# Technical *Info*

## Umrüstung des Zahnriemenkit CT 909 K5 für VW/Audi/Skoda/Seat 1,8 T/2,0 auf das CT 909 K10

(Umrüstung von hydraulischem Spanndämpfer auf mechanische Spannrolle)

Abb. 1  
Zu ersetzende Ausführung

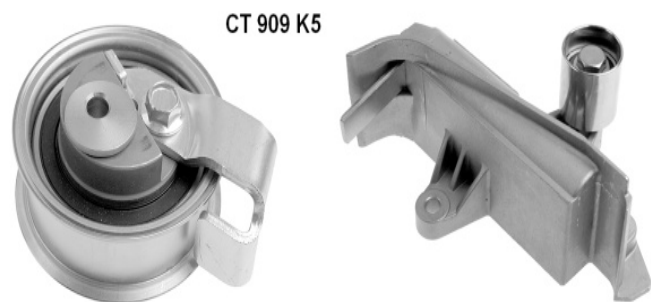
Die im Zahnriemenkit gelieferten Teile entsprechen nicht der eingebauten Version.

Laut OE-Hersteller gibt es für die lt. Katalog zugeordneten Fahrzeuge ein neues Spannsystem mit mechanischer Spannrolle. Der hydraulische Spanndämpfer mit der kleinen Umlenkrolle wird dabei durch eine neue Version mit nur einem Halter für die Umlenkrolle ersetzt.

Die Spannrolle muss nach Montage des Zahnriemens und des Halters mit der kleinen Umlenkrolle durch Drehen des Exzenters im Uhrzeigersinn auf die Markierung gestellt werden. Nach 2-maligem Durchdrehen des Motors muss die Einstellung überprüft werden. Die Mutter der Spannrolle ist mit 23 +/- 3 Nm Drehmoment anzuziehen.
